Landesbüro anerkannter Naturschutzverbände GbR · Lindenstraße 34 · 14467 Potsdam

Potsdam, den 01.11.2023

### **Stellungnahme der o.g. Naturschutzverbände zum „Abschlussbericht zur Hydrogeologischen Vorerkundung zur Erschließung einer Trinkwasserfassung am Standort Hangelsberg“ Stand: 31.07.2023**

Abbildung 3-2: Karte mit Bohrstandorten mit Varianten für möglichen Fassungsstandort  
 Abbildung 5: Vorerkundungsbericht, S. 18, Abb. 3-2 mit Darstellung der Lage der Eberswalde-Storkower Rinne in Bezug auf die geplante Wasserfassung

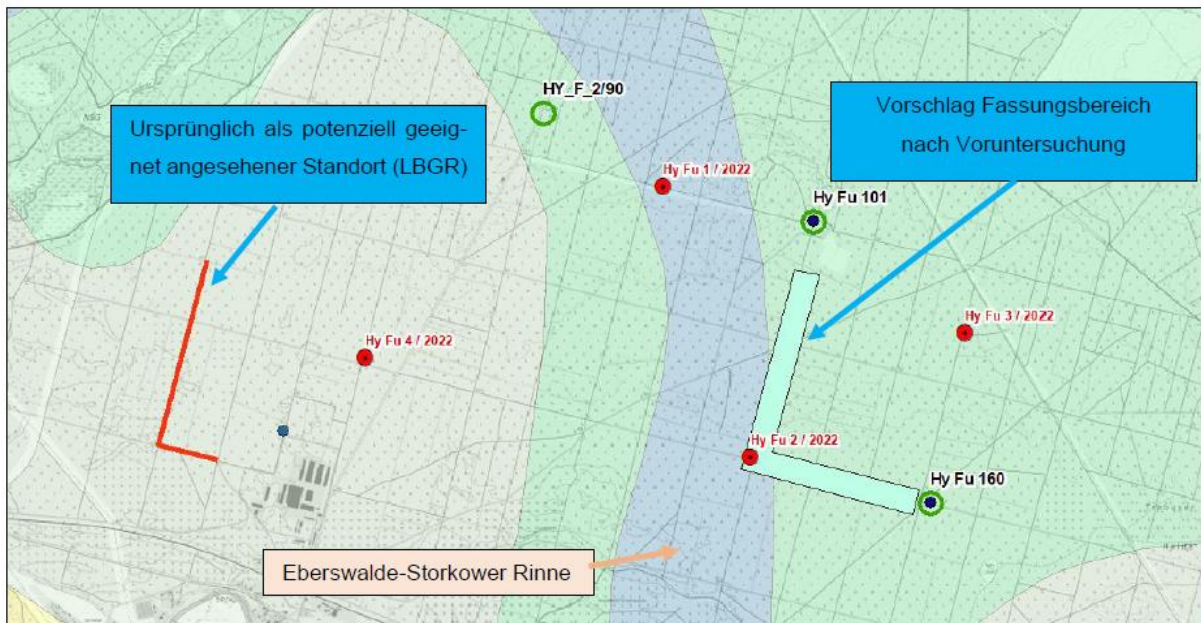
- Die Verortung der Eberswalde-Storkower Rinne in Abb. 3.2 (S. 18, siehe Abbildung 5) bzw. 4-4 (S.23) des Vorerkundungsberichts sowie in den Anlagen erfolgte fehlerhaft. Diese steht im eklatanten Widerspruch zur Lokalisierung der Rinne in den offiziellen LBGR-Daten (bspw. HYK50-2, siehe Abbildung 6), aus denen hervorgeht, dass die Rinne weiter östlich verläuft. Demnach läge die geplante Wasserfassung fast direkt über bzw. im Randbereich der Rinne und nicht wie in den Abbildungen des Vorerkundungsberichts dargestellt außerhalb. Jüngere Bohrungen existieren nicht, so dass auch keine neuen Erkenntnisse zur Lage der Rinne bestehen.

Abbildung 7: Lage der Bohrpunkte (Quelle: LBGR - <https://geo.brandenburg.de/>)

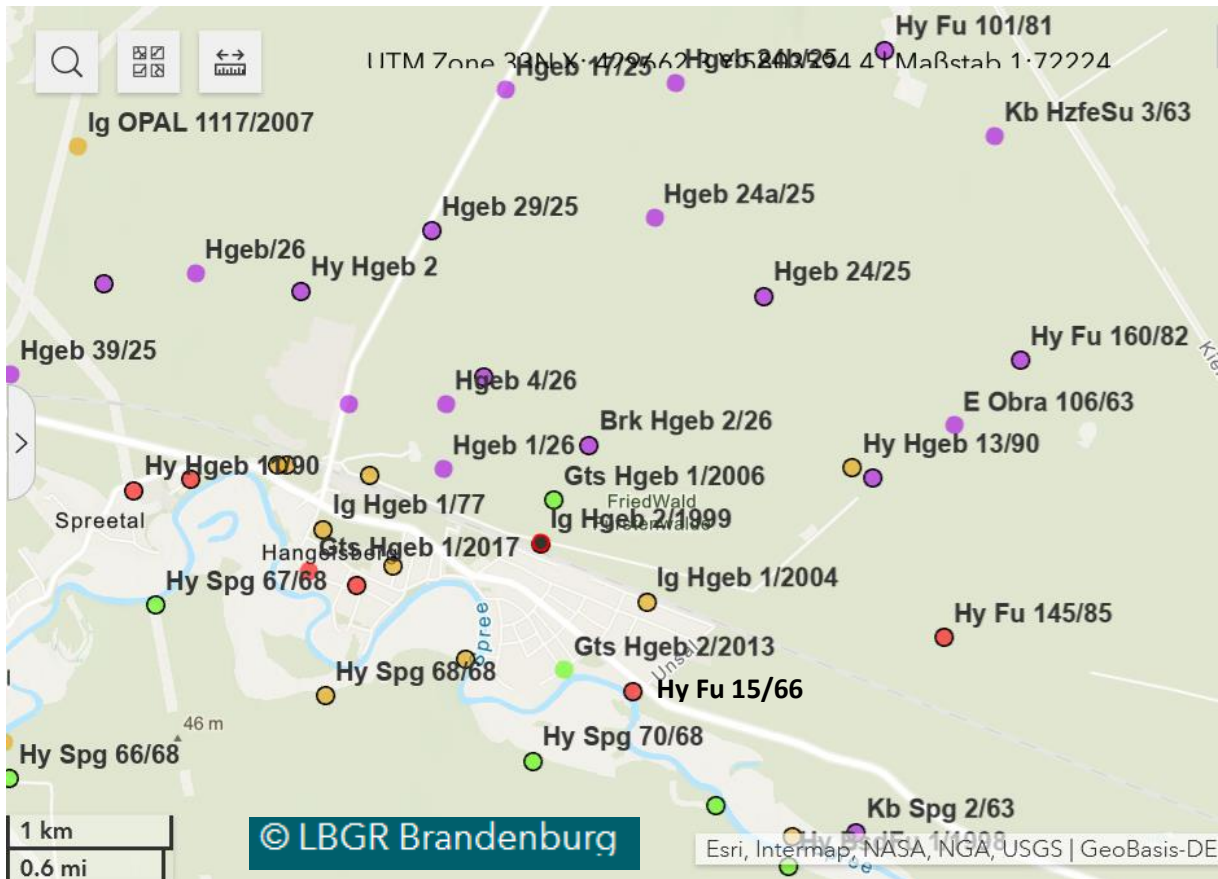
- Die Gefahr eines Aufstiegs gegen-salinarer Tiefenwässer wird durch die vollständige Ausräumung des Rupeltons in der Rinne im Bereich des Untersuchungsraumes begünstigt (siehe LBGR-Schnitt 3548 5810). Entgegen der Aussagen im Bericht auf S. 24, wonach „durch mächtige elsterzeitliche Schluffe“ der GWL II „überwiegend gut von tieferliegenden Salzwässern abgeschirmt“ wäre, sind nach offiziell vorliegenden Daten (siehe u.a. Hy Fu 160/82, Spg 2/63, Brk Hgeb 24c/25, E Obra 106/63 – Lage siehe Abbildung 7) im Bereich des Rupeltonhorizontes ausschließlich rollige

Bestandteile erbohrt worden. Somit weist die Rinne keine Plombierung im Rinnentiefsten mit Beckenschluffen oder Geschiebemergeln auf, die sonst eine Abdichtung zu den salzwasserführenden Schichten bilden könnte. Hinzu kommt der heterogene Internbau der sich - wie bereits oben beschrieben - durch einen eher sandigen Südteil und mehr bindigen Nordteil (bezogen auf das Gebiet zwischen Maxsee und Spree) andeutet.

Abbildung 8: Ausschnitt aus der HYK50-2 L3748 Storkow – Bereich roter Quadrate stellt geogen-salinare Beeinflussung im gebietsspezifischen GWLK dar (Quelle: LBGR - <https://geo.brandenburg.de/>)

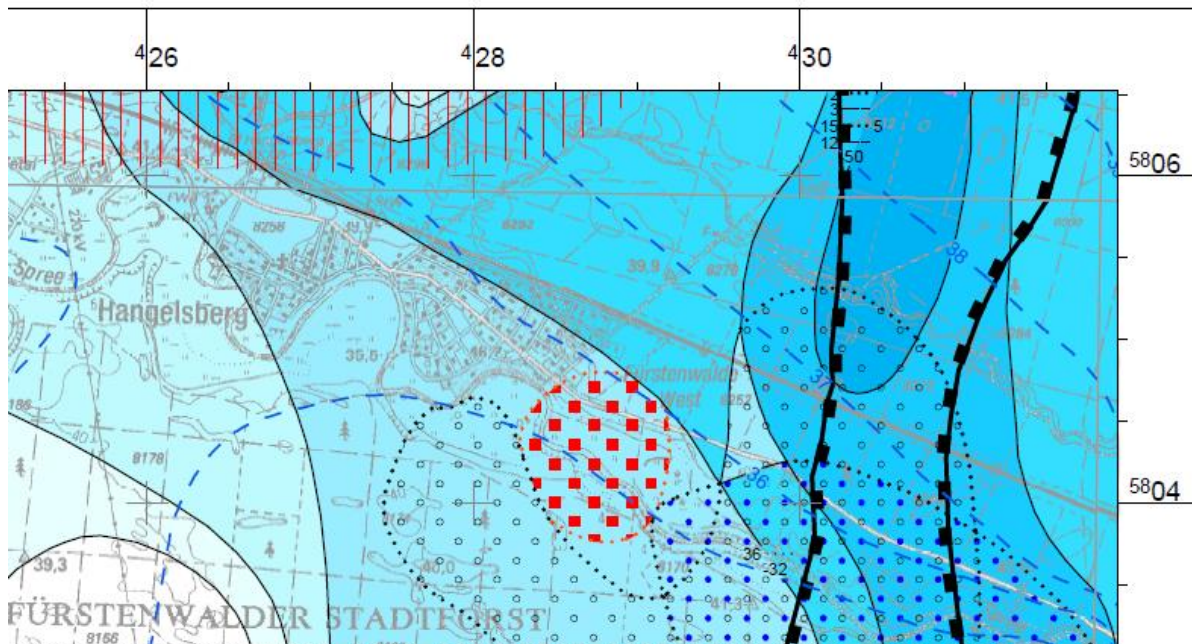
- Mit einer Salzwasserintrusion im Bereich des Förderstandortes muss gerechnet werden. Dies wird belegt durch weitere bereits dokumentierte Salzwasseraufstiege im Untersuchungsraum bis in den GWL II (z.B. Bohrungen/Messstellen Hy F 2/90, Hy Fu 15/66). **In der HYK50-2 wurde eine geogen-salinare Qualitätsbeeinflussung im gebietsspezifischen GWLK im Bereich östlich/südöstlich "Unsal" in Hangelsberg kartiert** (siehe Abbildung 8). Auch wurden im weiteren Gebiet Aufstiege von salinaren Tiefenwässern bis zur GOK, z.B. für Freienbrink - Spreewiesen bzw. Austritte am Ostufer des Möllensees (siehe Petzold, Kaboth, Sonntag: "Geoelektrische Untersuchungen von Salzwasserintrusionen in Süßwasser führende Grundwasserleiter und Oberflächengewässer", Brb geow. Beiträge, 24(2017), S. 17 – 27), nachgewiesen und können hier auch nicht einfach ausgeschlossen werden.
